第 6 回 近鉄四日市駅周辺等整備基本構想検討委員会資料

平成 30 年 11 月 19 日（月）

# 1. JR 四日市駅周辺の機能配置案に対する意見

## 2. JR 四日市駅周辺の機能配置案（修正案）

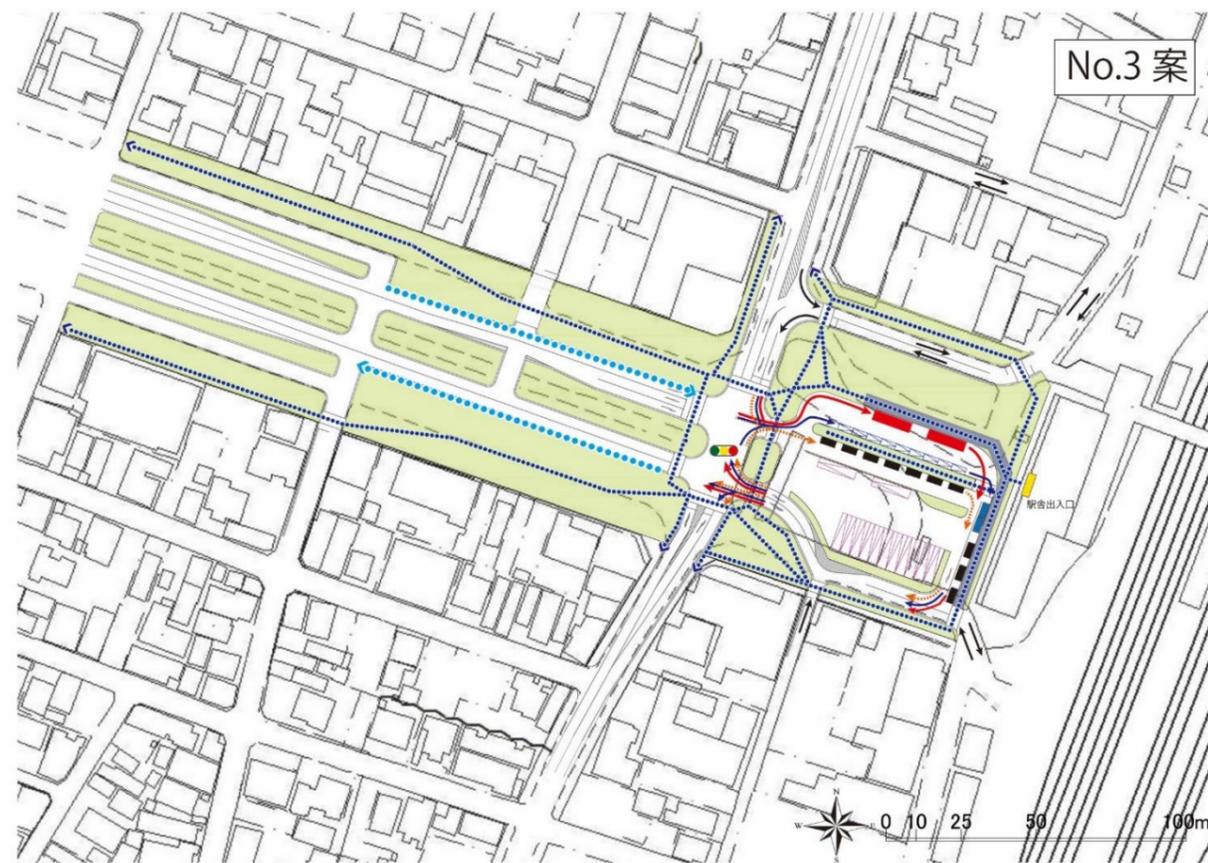
<p><b>No. 3 案全体</b></p>	<ul style="list-style-type: none"> <li>●駅前広場と駅周辺の土地利用転換や発展を考慮して、広場外側との関係を精査すべき。</li> <li>●中央通りについて、駅前広場を検討している概ね 500m 区間以外の空白部分は全体で考えるべき。</li> <li>●中央通りの将来の可能性を踏まえたときに、きちりインフラを整備するのか、暫定的に将来の自動運転等々に対応できるような余地を残すのか、検討が必要。</li> </ul>

<table><tr> <td data-bbox="1478 231 1632 388"><b>送迎車両</b></td> <td data-bbox="1632 231 2849 388"> <ul style="list-style-type: none"> <li>●現況よりも送迎スペースが減ることが懸念される。</li> <li>●切符購入等ができる駐車スペースも考慮してほしい。</li> <li>◆JR 駅舎の東側地区(港地区)から、駅前広場へ車で来る際に、現在は北側から線路沿いに信号を通過せずに来れるが、基本構想案では信号を通過しなければならず、不便になる。</li> </ul> </td> </tr><tr> <td data-bbox="1478 388 1632 462"><b>自転車</b></td> <td data-bbox="1632 388 2849 462"> <ul style="list-style-type: none"> <li>●南側の方は広場を横断して駐輪場に行かなければならないため、南側にも駐輪場が必要。</li> <li>●トラックの荷捌きスペースや二輪車の駐輪スペースの整備を考慮してほしい。</li> </ul> </td> </tr><tr> <td data-bbox="1478 462 1632 577"><b>バス</b></td> <td data-bbox="1632 462 2849 577"> <ul style="list-style-type: none"> <li>●インバウンドやリニア需要を考慮し、貸し切りバス用のバス待機所やバス待ち空間の整備が必要。</li> <li>●雨天時など、一般送迎車が増えた場合、バスが入れなくなることはないか検討が必要。</li> <li>●バス乗降場に入るためには鋭角気味に入らなければならないため、進入しやすいように検討が必要。</li> </ul> </td> </tr><tr> <td data-bbox="1478 577 1632 651"><b>タクシー</b></td> <td data-bbox="1632 577 2849 651"> <ul style="list-style-type: none"> <li>●タクシーの機能は十分確保されている。</li> </ul> </td> </tr><tr> <td data-bbox="1478 651 1632 766"><b>中央通り</b></td> <td data-bbox="1632 651 2849 766"> <ul style="list-style-type: none"> <li>●周辺の土地利用転換が進めば側道廃止・オープンスペース化に賛成だが、すぐに転換されないようであれば暫定的に側道を残し、土地利用が変わってきた段階で側道をなくしていくような段階的な整備を検討すべき。</li> </ul> </td> </tr><tr> <td data-bbox="1478 766 1632 1178"><b>交通処理</b></td> <td data-bbox="1632 766 2849 1178"> <ul style="list-style-type: none"> <li>●駅舎の目の前にタクシーとバス、送迎車が配置されており、分かりやすくよい。</li> <li>●歩行者動線と車両動線が重なることは少ないが、送迎車両から降りて、駅に向かって歩く利用者には配慮が必要。</li> <li>●周辺の道路を含めて、通過交通をどうさばいていくのか、あるいはどのようなニーズがあるのか、検討が必要。</li> <li>●朝、夕方のピーク時に「どこから入ってきた車がどこに出て」、「どこを通過して」といったものを整理すること。</li> <li>●出口では一般車・タクシー・バスが重なっているため、信号処理等の検討が必要。</li> <li>●南側の側道を復活させると、駅前広場の出口を無理に曲げる必要はなくなり、道路の中央に信号を設置しなくても直線的な交通処理ができるため、一般車・タクシー・バスの専用レーンを造るのであれば側道があった方が処理しやすい。</li> </ul> </td> </tr><tr> <td data-bbox="1478 1178 1632 1764"><b>その他</b></td> <td data-bbox="1632 1178 2849 1764"> <ul style="list-style-type: none"> <li>●費用対効果を考えると、現況を継承する形の現行継承案があってもよいのでは。</li> <li>●駅舎が老朽化しており、いつ頃建て替わるのかが疑問。活性化に寄与するような建物になればよい。</li> <li>●四日市港の客船が停泊している間に街中が散策されている状況で、交通の便だけを優先した簡易な案では素晴らしいとは感じられない。</li> <li>●近鉄四日市駅と同様に JR 四日市駅から降りたときに四日市のイメージが変わるような設計にしてほしい。</li> <li>●レンタサイクル使用者の動線に着目し、どのような動線で動いているのかを考えるとよい。</li> <li>●まちの一つのエリアとして考えたとき、駅前広場を変えるとこの先どうなっていくのか想像がわからない。</li> <li>●近鉄四日市駅の整備や JR 四日市駅のマンション需要を考えても、このタイミングで整備することが四日市市全体にとってもよい。</li> <li>●広い広場や空間、歩道を「どう使うか」ということが大事。「使う人の意見を反映すること」や「使っ ていこうという人を探すこと」を念頭において検討していければよい。</li> <li>◆駅前整備よりも長時間待ちとなる踏切の改良や老朽化商店街の問題を解決すべき。</li> <li>◆JR 四日市駅周辺が活性化するような魅力のあるものにしてほしい。</li> </ul> </td> </tr><tr> <td data-bbox="121 1407 296 1764"> <p><b>広場空間・歩行空間</b></p> </td> <td data-bbox="296 1407 1478 1764"> <ul style="list-style-type: none"> <li>●広場北側に設置した道路により、広場空間が活性化しないことが懸念される。</li> <li>●広場北側街区の開発意向を高めるのであれば、通過交通の道路を配置せず、北側街区に面したところに大きな広場がある方がよい。</li> <li>●歩行者や自転車での鉄道との乗り継ぎに配慮した動線と空間確保が必要である。</li> <li>●駅舎と乗り場との間のスペースが一番小さく、スペースに余裕のあるレンタサイクル周りの活用や駅舎のリニューアル等と併せて駅前広場を整備すれば、相対的に小さいスペースの問題は解消され、待合所として面白い空間ができるのではないかと。</li> <li>◆災害発生時の帰宅困難者、避難者に対応できるようにすべき。</li> </ul> </td> </tr></table>

- これまで分散していた交通広場を駅南側に配置することで、駅北側に歩行者動線と待合・交流空間を創出します。
- 駅前で定期的に行われる「定期市」など様々なイベントにも活用できる空間を確保します。

- 駅前広場への出入り口交差点を1箇所に集約し、安全で分かりやすい駅前広場出入り口へと改善します。

- バス乗降場を駅北側に配置し、バスの待機場は、タクシー、一般車と分離させようとして、現状台数を確保します。

- 駅舎側（東側）に乗降場を配置し、広場北側に待機場を配置しようとして、現状台数を確保します。

- 送迎車両はバス待機場の北側と広場南東に配置し、バス・タクシーと分離します。

- 交差点の集約に合わせ、車線を縮小する必要があることを踏まえ、駅前広場空間との連続性に配慮した、歩行者空間を形成します。
